改善箇所説明図

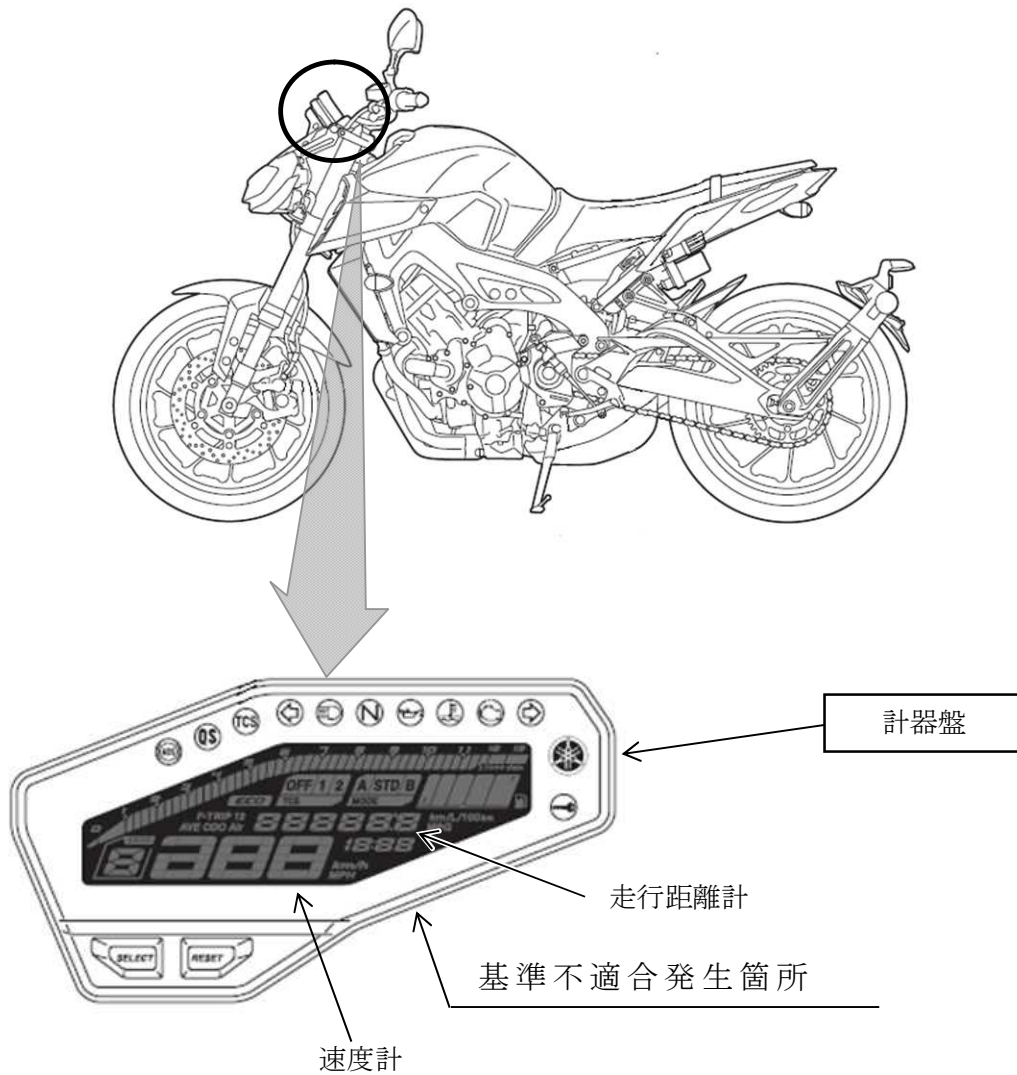
デジタル式の数値計及び走行距離計において、計器盤内に組付けられたコンピューターのプログラムが不適切なため、走行中に速度や走行距離の表示が固定され、変わらなくなるおそれがある。

改善の内容：全車両、計器盤を対策品と交換する。また、計器盤を交換する際は、その時点の走行距離をメンテナンスノートに記録する。
